Titel: Aktuellster Bauzustand der Buchsen bei geteiltem Mast		
AG-SIL-2024-01-DE		Veröffentlicht: 01.März 2024
Gültigkeit		
Betroffene Fluggeräte: Cavalon. Calidus (und MTO2017 mit geteiltem Mast)	Betroffene Werknummern: Alle Modelle mit getrenntem Mast	
Auf das angegebene oder nachfolgende Problem wird im Wartungshandbuch Aircraft Maintenance Manual (AMM) in letztgültiger Ausgabe verwiesen.		Siehe AutoGyro Webseite
Dieses Formular ist eine Reaktion von AutoGyro GmbH auf ein bei Wartungsarbeiten gefundenes Problem, welches eine Eingrenzung oder Korrektur erfordert, bzw. eine Service-Information über Flugzeugmodifikationen. Unterstützung erhalten Sie bei AutoGyro unter Email: airworthiness@auto-gyro.com .

Anlass des Service Information Letter

Bilder und Teile für die untere Befestigung am Cavalon:

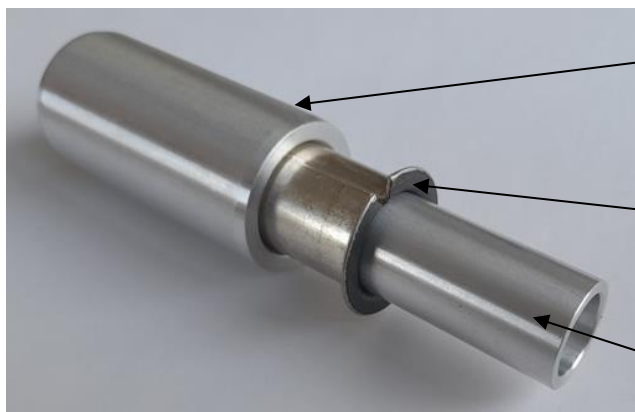
Für neuere Modelle sind diese Informationen nicht mehr korrekt. In der unteren Mastbefestigung wird nun eine Metallbuchse verwendet. Dieses Dokument zeigt die Unterschiede in der Montage auf.

Bundbuchse TEF-MET, PN 45861

Buchse Mastoberteil unten, PN 45827

Klemmbuchse Mast, PN 45826

Bilder und Teile für die obere Befestigung des Mastes am Cavalon:

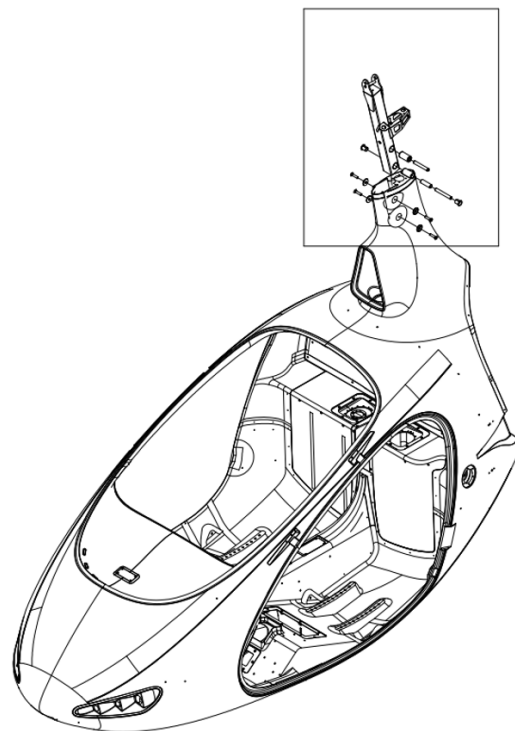
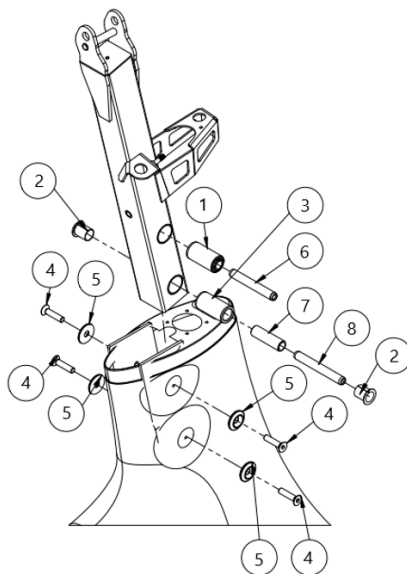
Megibuchse, 70 shore, PN 22545 für die obere Verbindung am Cavalon.
Farbmarkierung auf dem Gummi: weiß

Bilder und Teile für die obere Aufnahme am Calidus:

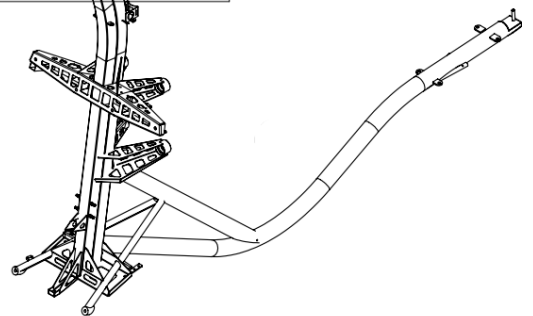
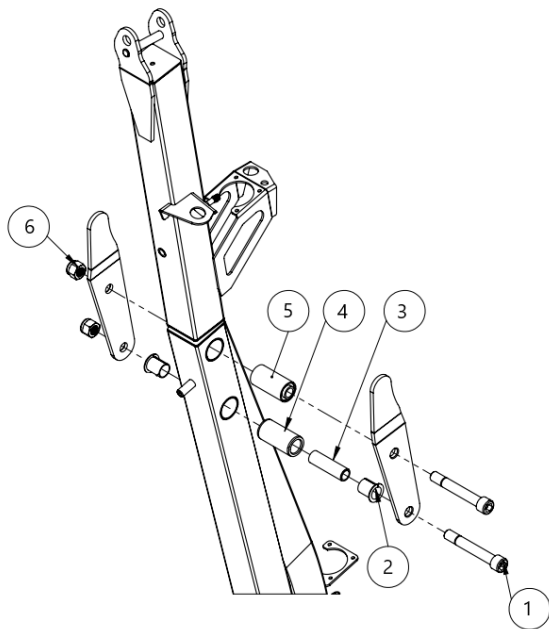
Megibuchse, 90 shore, PN 11082 für die obere Befestigung des Mastes am Calidus. Farbmarkierung auf dem Gummi: orange

Für den MTO2017 mit dem geteilten Mast sind folgende Teile die aktuellste Version:

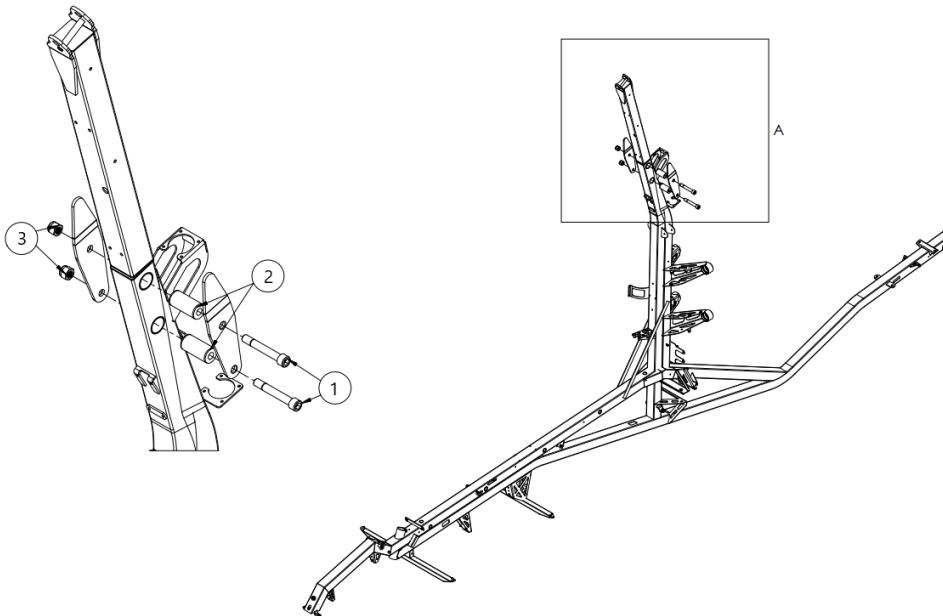
Buchse Mastoberteil, PN 44214,
für beide Befestigungspunkte
